Reactie- en antwoordnota vooroverleg ontwerpbestemmingsplan 'Hijum, Spoarleane'.

Op grond van artikel 3.1.1. Bro heeft het vooroverleg plaatsgevonden voor het ontwerpbestemmingsplan "'Hijum, Spoarleane'. Er zijn drie overlegreacties ingediend.

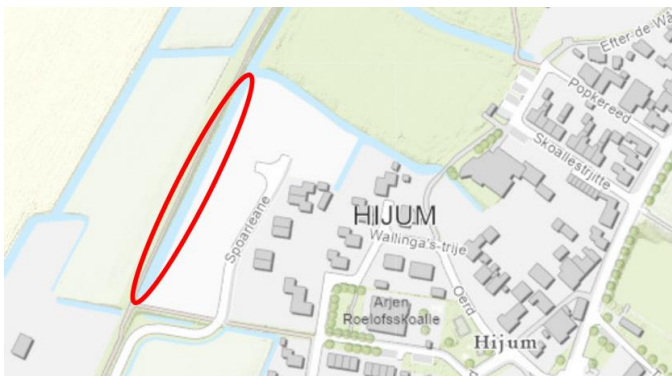
Het Wetterskip Fryslân constateert dat in het onderliggende bestemmingsplan 'Bûtengebied en doarpen' geen concrete afspraken zijn vastgelegd over watercompensatie. Het Wetterskip wil graag dat in dit nieuwe bestemmingsplan alsnog watercompenserende maatregelen worden getroffen.

Hierover heeft afstemming plaatsgevonden met het Wetterskip Fryslân. Hoewel het nieuwe bestemmingsplan voorziet in een verplaatsing van bouwblokken en niet in het realiseren van meer woningen of meer bebouwing, is toch ruimte gevonden voor watercompensatie. Gezamenlijk is besloten om onderstaande sloot te verbreden waardoor het water beter afgevoerd kan worden. Deze sloot zal bij het Wetterskip als schouwsloot worden aangemerkt. De sloot zal voldoen aan de eisen van het Wetterskip, nl.: minstens 50 cm water bij het laagste peil en minstens 60 cm. bodembreedte. Het peil is ter plekke - 0,80 m NAP, dus de bodembreedte wordt op -1,30 m NAP aangelegd. De taluds worden aangelegd op 1:1,5 of 1:2.
